**Útvar hlavného architekta
mesta Martin**

**ÚZEMNÝ PLÁN ZONY
MARTIN - VEĽKÁ HORA
Zmeny a doplnky č.2**

Martin 10/2019

Výrez z ÚPN-SÚ Martin v znení zmien a doplnkov č.1-7, Výkres „Vyhodnotenie dôsledkov stavebných zámerov a iných návrhov na poľnohospodárskej a lesnej pôde“

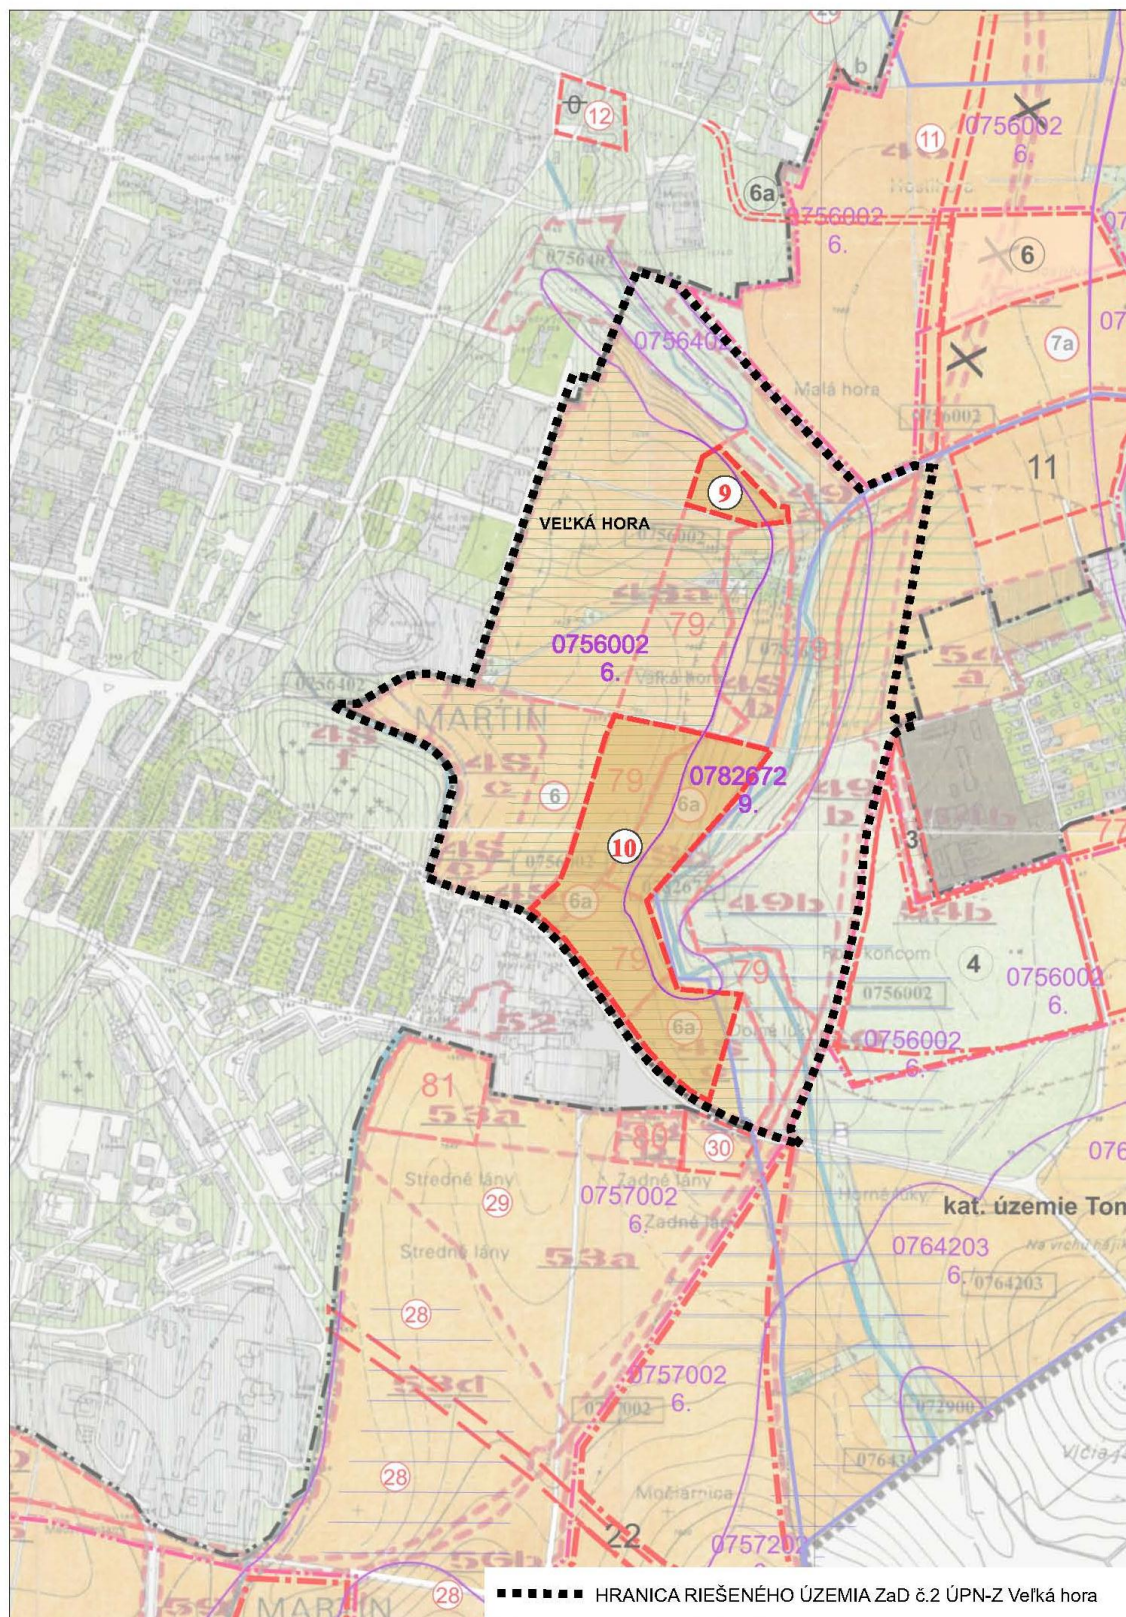
V ZaD č.1 ÚPN-SÚ MARTIN, bola v záberoch poľnohospodárskej pôdy riešená lokalita č.79 na ktorú KRAJSKÝ ÚRAD V ŽILINE odbor pozemkový, poľnohospodárstva a lesného hospodárstva, udelil súhlas podľa §7 ods.3 zákona pre IBV.

V ZaD č.2 ÚPN-SÚ MARTIN, bola v záberoch poľnohospodárskej pôdy riešená lokalita č.6, č.6a, na ktorú KRAJSKÝ POZEMKOVÝ ÚRAD V ŽILINE, udelil súhlas pre lokalitu č.6-rozšírenie cintorína, a č. 6a-HBV.

V ZaD č.7 ÚPN-SÚ MARTIN, bola v záberoch poľnohospodárskej pôdy riešená lokalita č.9, č.10, na ktorú OKRESNÝ ÚRAD ŽILINA, odbor oprávnených prostriedkov, pozemkový referát, udelil súhlas podľa § 13 zákona, pre lokalitu č.9 - občianska vybavenosť so zeleňou, a lokalitu č.10 - IBV s HBV.

Zmenami a doplnkami č.1 ÚPN – Z IBV MARTIN – VEĽKÁ HORA z hľadiska záberov PP sa nezaberala nová poľnohospodárska pôda, išlo len o zmenu funkčného využitia povolených záberov PP z pohľadu nadradenej územnoplánovacej dokumentácie.
